Vysvětlení, změna a doplnění zadávací dokumentace

Fakulní nemocnice Brno, IČO: 652 697 05 (dále také „**zadavatel**“), jako zadavatel veřejné zakázky „FN Brno – Rekonstrukce prostor JIP Kliniky interní, geriatrické a praktického lékařství“ (dále jen „**veřejná zakázka**“) tímto v souladu s § 98 a § 99 zákona č. 134/2016 Sb., o zadávání veřejných zakázek, v platném znění, v návaznosti na níže uvedené dotazy a podněty dodavatele ze dne 20. a 29. června 2022 vysvětluje, mění a doplňuje zadávací dokumentaci následovně:

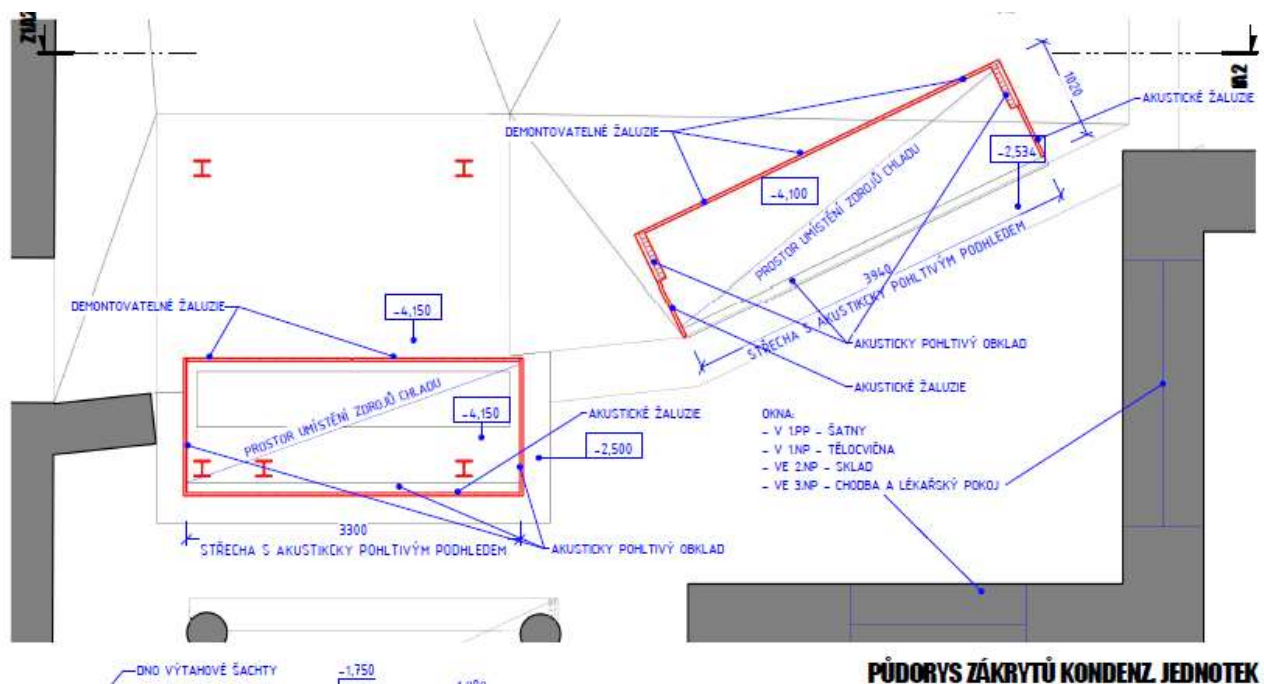
Dále bychom rádi požádali o specifikaci trapézového plechu v rámci ocelové konstrukce pro výtah.

Zadavatel k dotazu dodavatele uvádí, že požaduje plech T-35/ 0,7m.
